【重要】ホームズ君「構造EX」の基礎における不具合と 専用問合せ窓口の開設について

ホームズ君「構造EX」(Ver3.10以降)の基礎における不具合について(詳細)

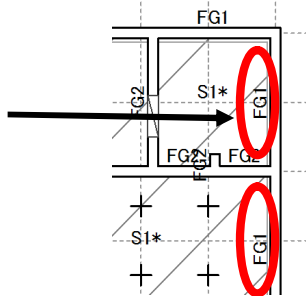
【現象】基礎伏図、構造計算書における基礎梁の記号(FG10等)の表示が誤ってFG1(またはFG2)となる。

【発生条件】以下の条件を全て満たした場合に発生

1. 基礎形式が「**べた基礎**」で、かつ地中梁の設定が「**あり(外周部のみ)**」
(地中梁が外周部と内部両方にある場合は問題ありません。)
2. **基礎梁の仕様が10種類(FG10)以上**存在する
